## SERVICE INFO – INA 0006

# Materialendring i glideflaten til spennrullen 531 0148 10

**LuK AS nr.:** 531 0148 10

Figur 1: Spennrulle laget i metall

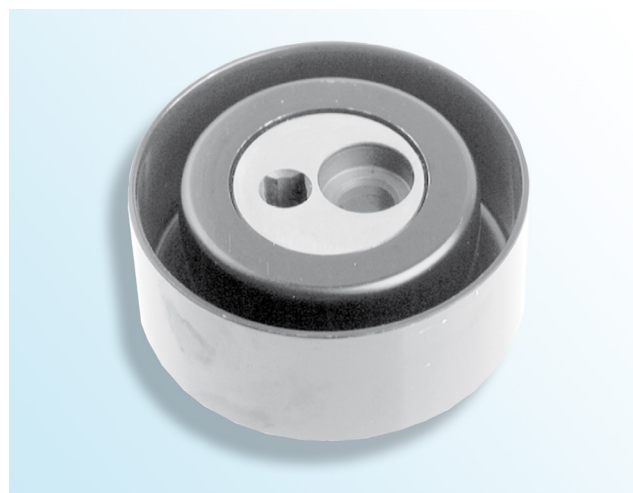
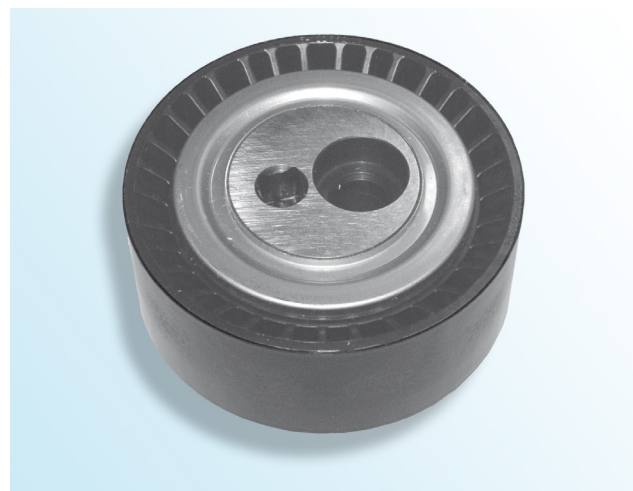
I tråd med den kontinuerlige utviklingen av våre produkter, har glideflaten til spennrullen 531 0148 10 blitt forandret fra metall til plast.

Denne tekniske endringen fører til en vektreduksjon. Andre tekniske egenskaper forblir uendret.
